**Aéroport de Mont-Joli (Québec)  
Terrain contaminé (dossier MDDEFP : 7610-01-01-0253704)**

**Plan de réhabilitation**

**Réponses aux courriels du MDDEFP du 30 avril 2013  
et du 30 mai 2013, de même qu'à la demande de renseignements  
supplémentaires du 3 septembre 2013**

**Révision 01**

Dessiné par / Drawn by: L.T./N.L. Date: 2013-09-17

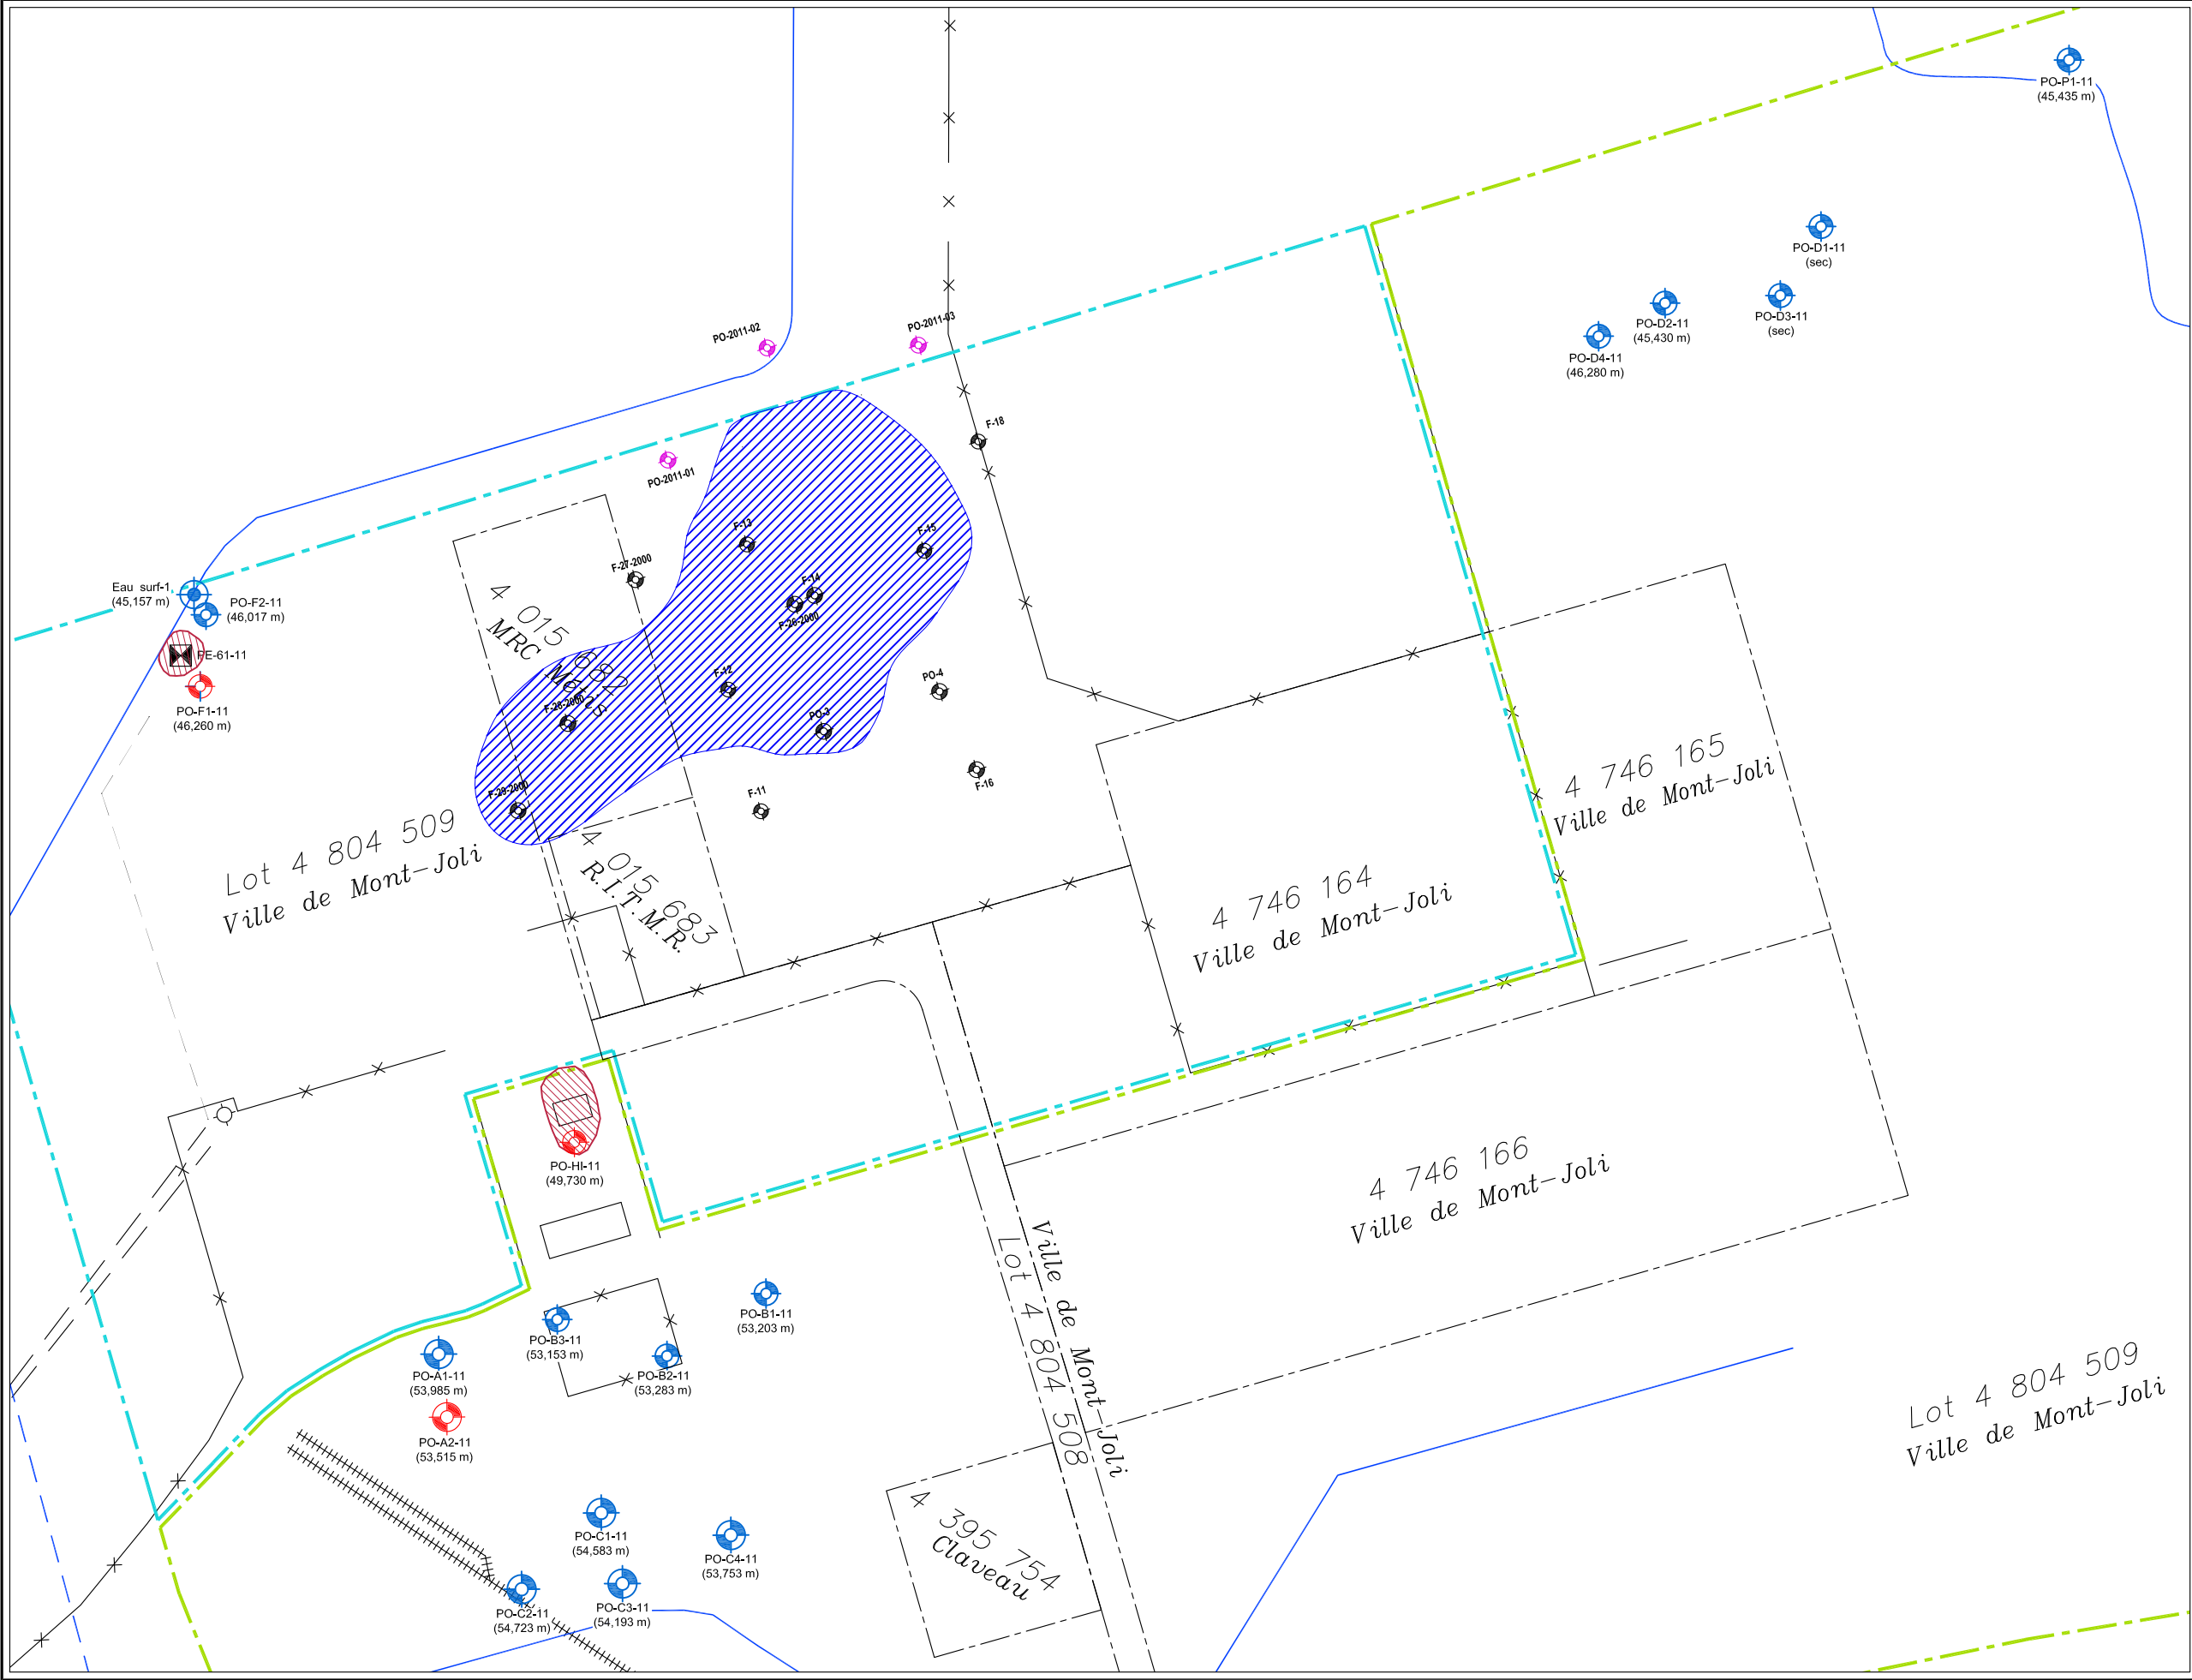
1. Plan de réhabilitation : fournir une mise à jour des plans afin de tenir compte des nouvelles divisions de lots présentes sur le terrain à l'étude (lots 4 804 508 et 4 804 509).

1. Les limites des nouveaux lots 4 804 508 et 4 804 509 ont été ajoutées sur les figures (voir annexe 4).
2. Les superficies et les volumes des tableaux 2.1, 3.2, 4.2 et 5.1 (voir annexe 3) ont été modifiés afin de correspondre à celles de l'étude de caractérisation attestée de LVM. Les valeurs indiquées à la Modification du Plan (Entraco, mars 2012) avaient été calculées en tenant compte de la présence des fosses en béton. Les nouvelles valeurs sont les suivantes :

Dessin / Drawing: Figure 2.3  
Localisation des zones d'intervention -  
Secteur des fosses

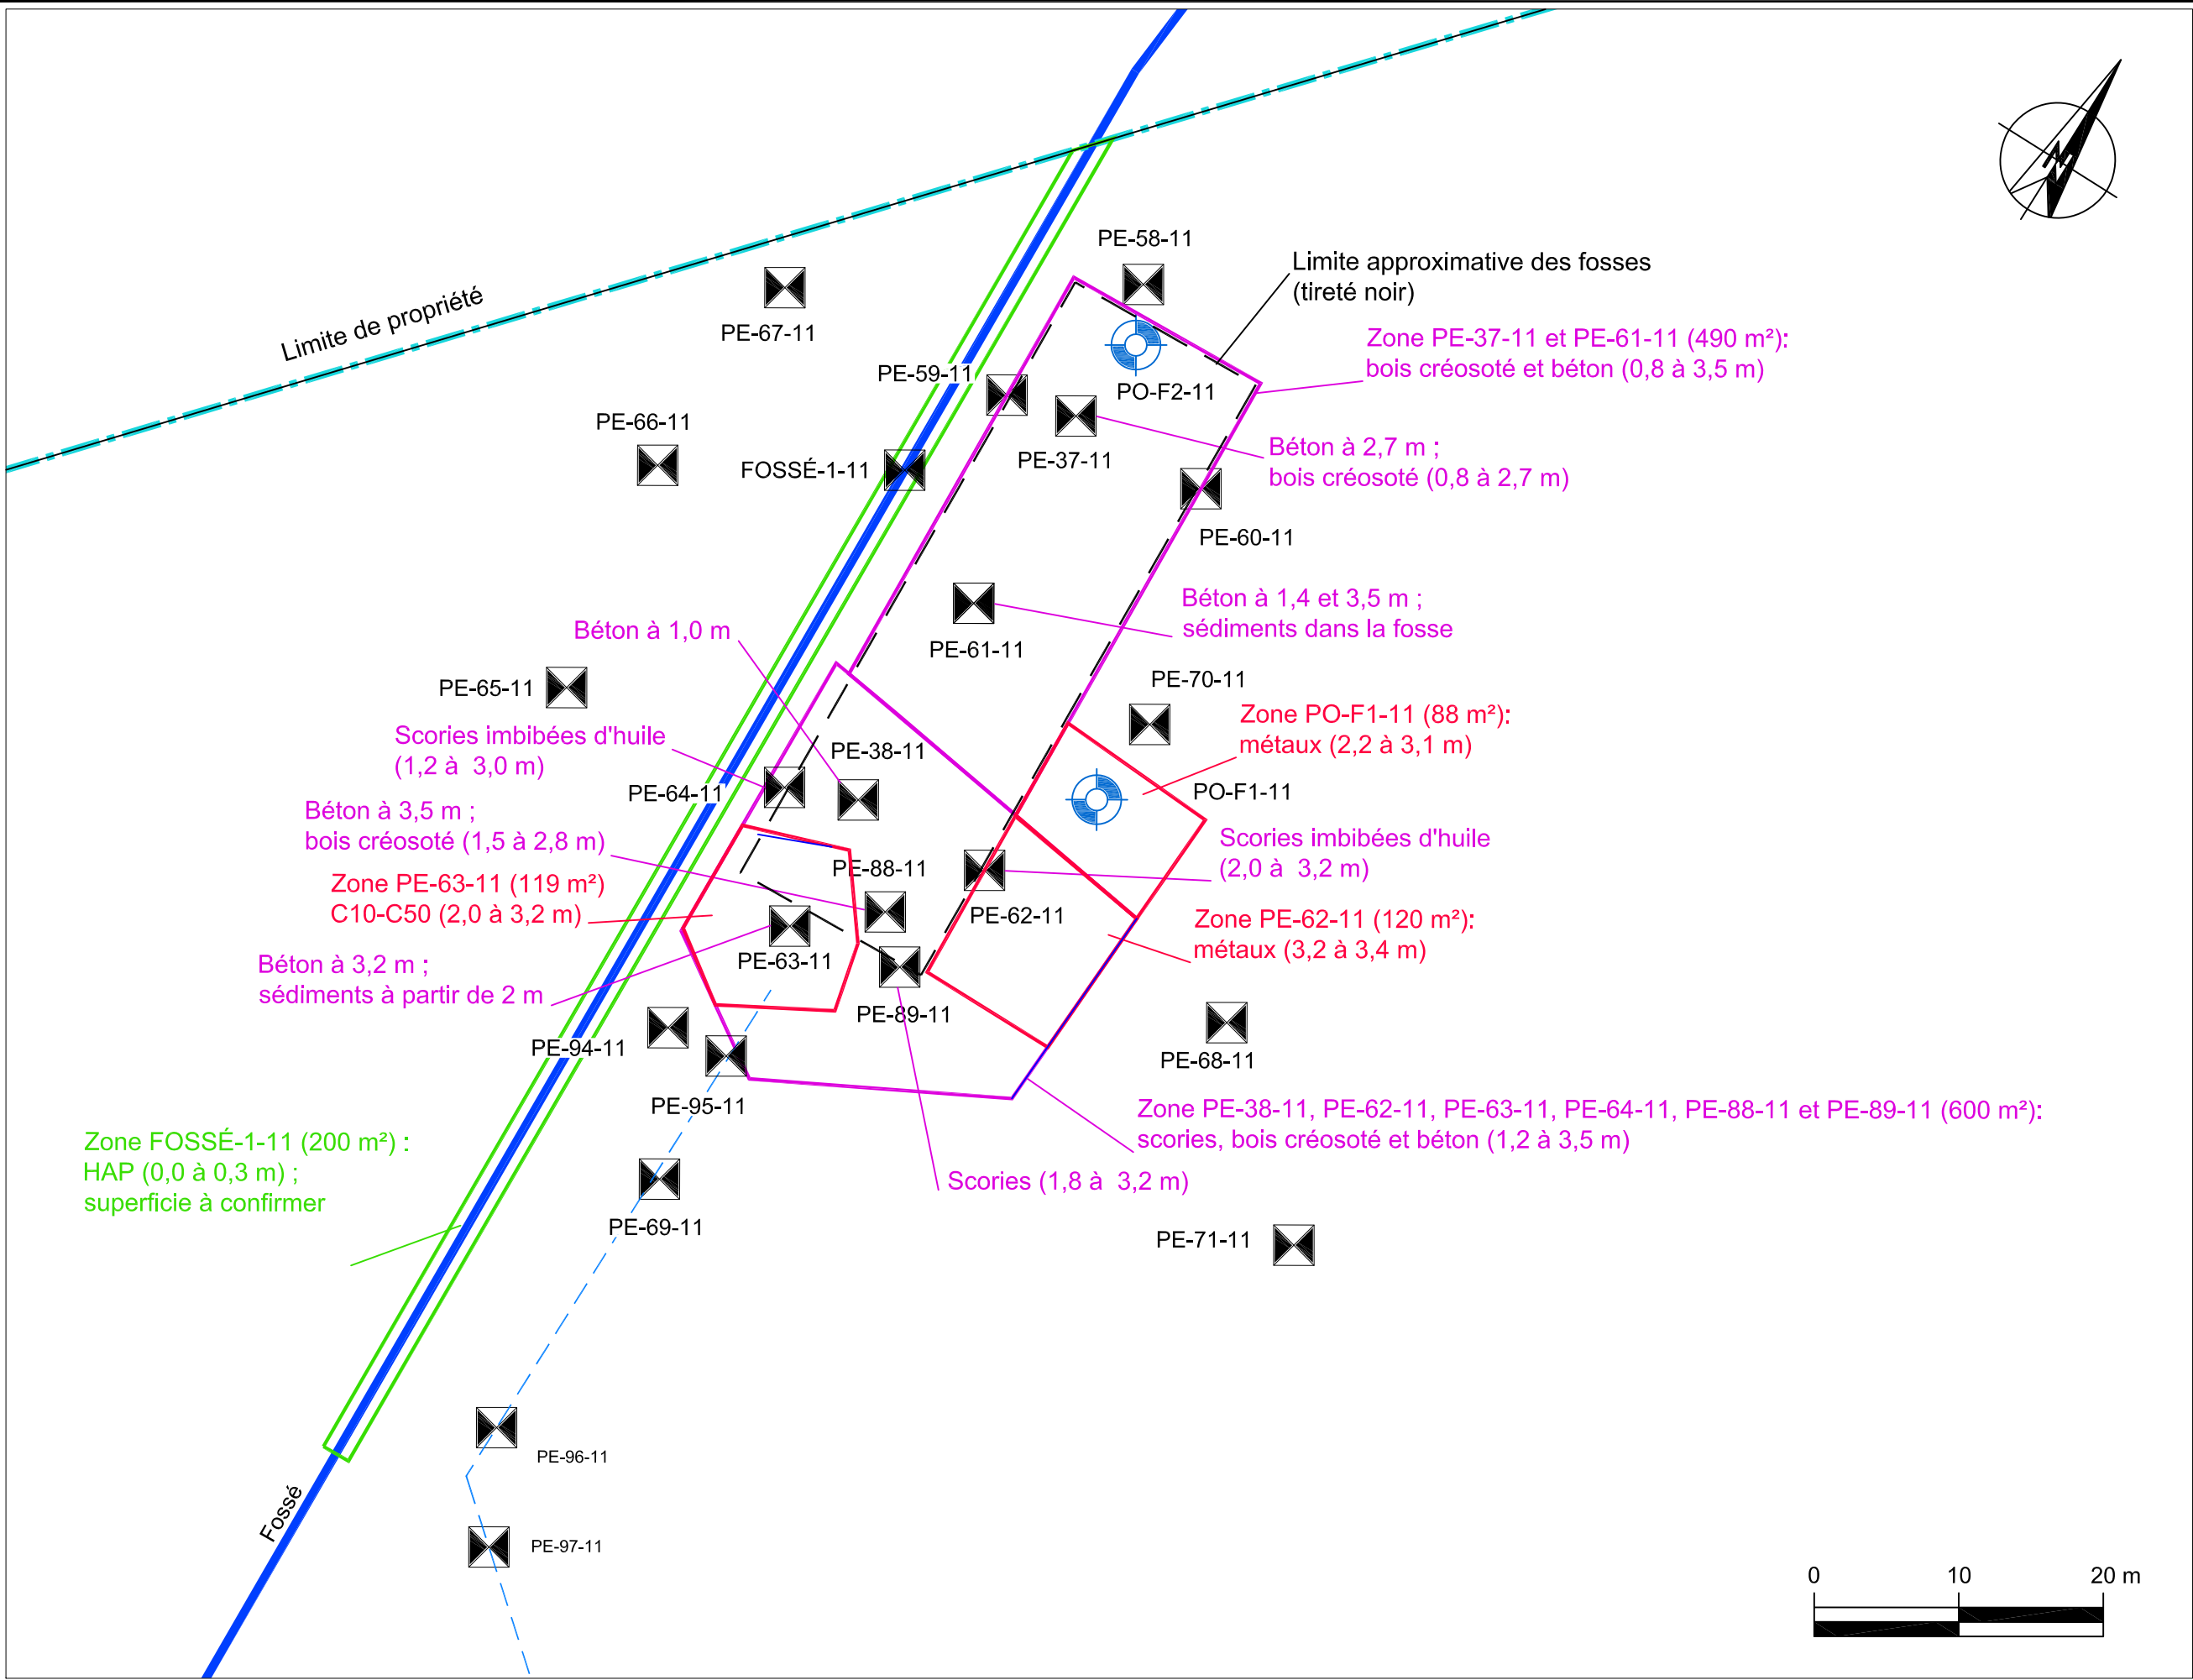
Concernant l'étude de caractérisation, précisons que le duplicata DCS-23 de l'échantillon PE-50-11-2 a bel et bien démontré une contamination C-D en Mn (3 500 mg/kg), et que le sondage PE-50-11 est donc bel et bien réputé contaminé C-D en Mn. Puisque ce sondage est également contaminé en Cu, Pb et Zn et que l'excavation des sols contaminés concernés est déjà prévu au plan de réhabilitation, il n'y a pas lieu d'en discuter davantage.

Cependant, dans l'étude de caractérisation, sur 29 échantillons analysés pour le manganèse, seulement 6 échantillons ont démontré une contamination B-C, et seulement 2 échantillons ont démontré une contamination C-D (échantillons PO-F1-11-CF4 à 2 700 mg/kg, et DCS-23). On remarque plus particulièrement que dans le secteur des anciennes fosses septiques, soit le secteur de l'échantillon PO-F1-11-CF4, les échantillons prélevés dans des horizons de sols semblables et dans un rayon d'environ 20 m ne présentent pas une contamination aussi élevée (souvent sous le critère A). Il est donc douteux de conclure que la contamination du sondage PO-F1-11 est liée à une teneur naturelle; rappelons que selon les *Lignes directrices* actuelles, les sols de remblai sont exclus de la teneur de fond. En conséquence, en l'absence d'une démonstration claire sur l'origine naturelle de la contamination en respect des *Lignes directrices*, **le MDDEFP maintient sa position sur la contamination en Mn du sondage PO-F1-11. La gestion de ces sols contaminés doit donc être incluse dans le plan de réhabilitation, en mettant à jour les plans fournis et les volumes et superficies estimés de sols contaminés.**

Pour tenir compte de la contamination en manganèse (plage C-D) de l'échantillon PO-F1-11-CF4 (entre 2,28 m et 3,05 m), une zone contaminée de 88 m<sup>2</sup> totalisant 79,2 m<sup>3</sup> a été ajoutée (voir tableau 3.1 et figure 2.3 à l'annexe 4). Cette zone PO-F1-11 sera réhabilitée selon les indications de la section 4.1.2 de la Modification du Plan (Entraco, mars 2012) et des tableaux 4.1, 4.2 et 5.1 (voir annexe 3).
